Fascicolo Circolazione Linee di:		CAGLIARI	
N° fasc.	Linea interessata/Parte Generale	Tratto/i di linea	Località di servizio
162	Porto Torres M.ma - Ozieri Chilivani Golfo Aranci M.ma - Ozieri Chillivani		Ozieri Chillivani

1	Stazione di Ozieri Chilivani: modifiche al piano del ferro e al segnalamento
----------	--

Stazione di Ozieri Chilivani

Allegato alla Circolare Territoriale 04/2013

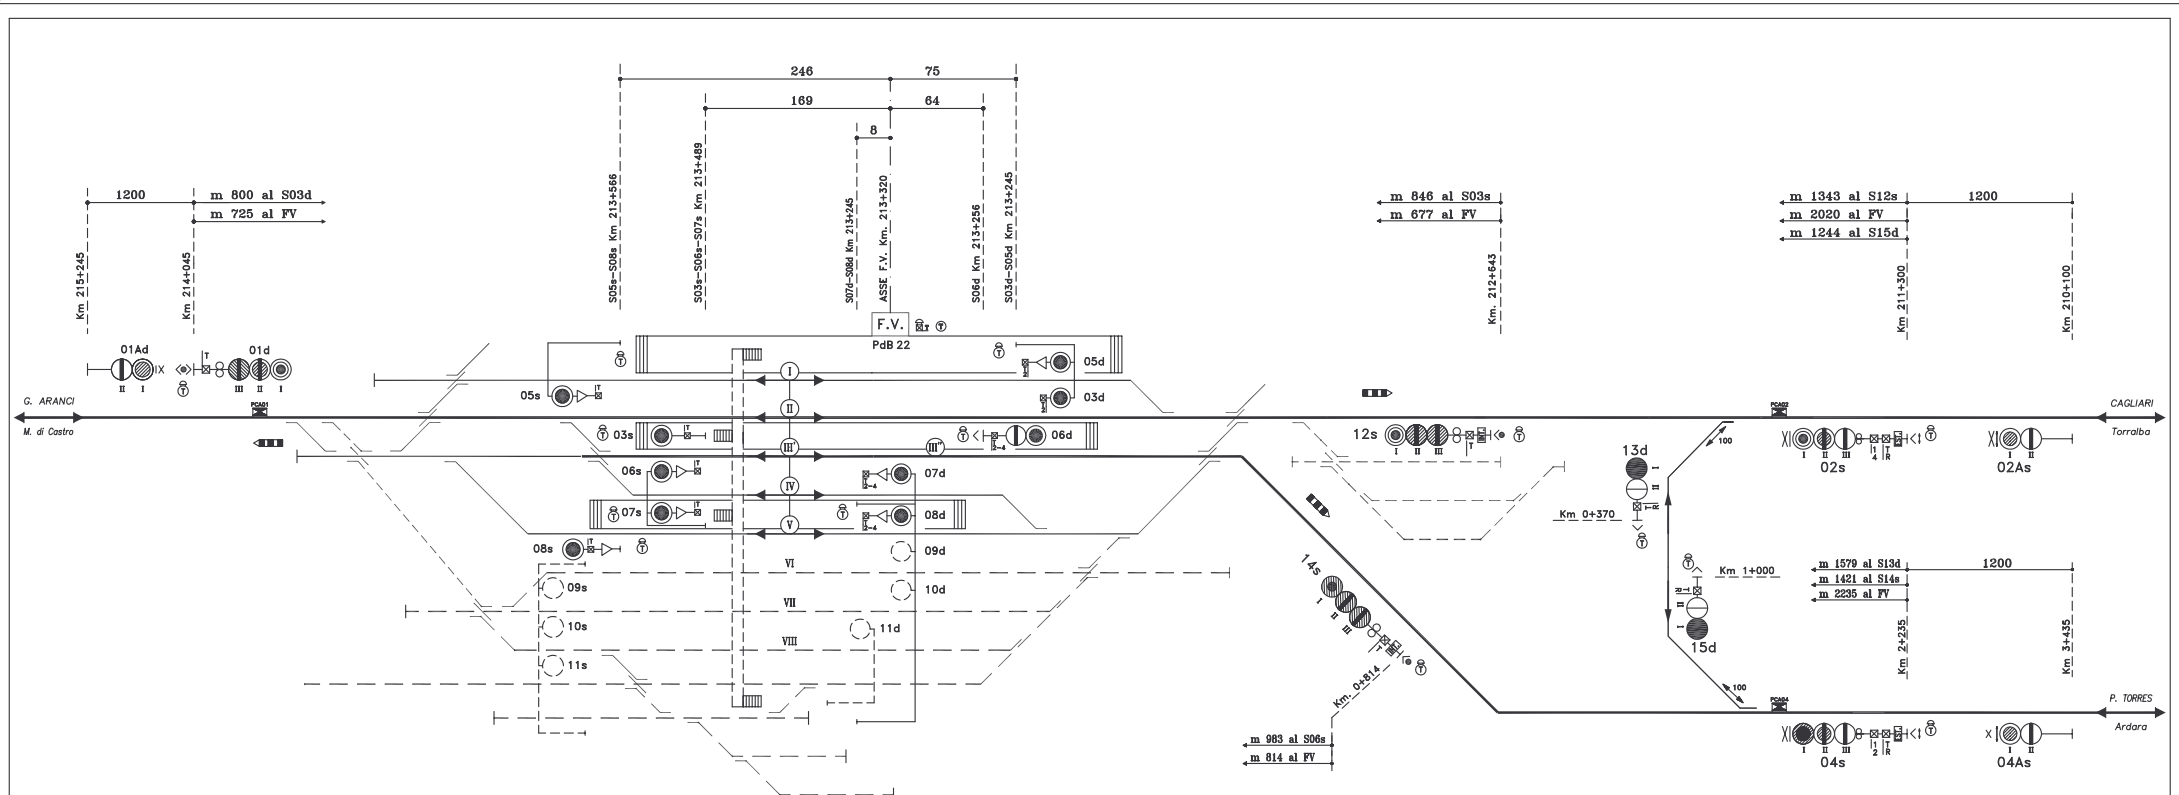
Nella stazione di Ozieri Chilivani, nell'ambito del progetto di Velocizzazione della Rete Sarda e del Progetto Down -sizing, vengono apportate modifiche impiantistiche al piano del ferro e al segnalamento che comportano:

- la demolizione dei binari di circolazione VI, VII, e VIII assieme ai relativi binari secondari che da essi si diramano. Inoltre viene dismesso il collegamento con il raccordo Z.I.;
- la demolizione dei tre binari costituenti l'ex "Fascio Riordino Carri";
- la rimozione dei segnali di partenza dei binari di circolazione dismessi: 09s, 09d, 10s, 10d, 11s e 11d;
- la rimozione delle comunicazioni 03a/03b, 06a/06b e 22a/22b di collegamento tra i rimanenti binari di circolazione e i binari dismessi, con il varo in loro vece di campata di binario;
- la sostituzione della comunicazione 01a/01b con la nuova comunicazione 01a/01b attrezzata con casse di manovra elettriche.

Il Sottosistema di Terra del Sistema per il Supporto alla Condotta (SST -SSC) e le apparecchiature telefoniche selettive di piazzale vengono opportunamente adeguate alle variazioni apportate.
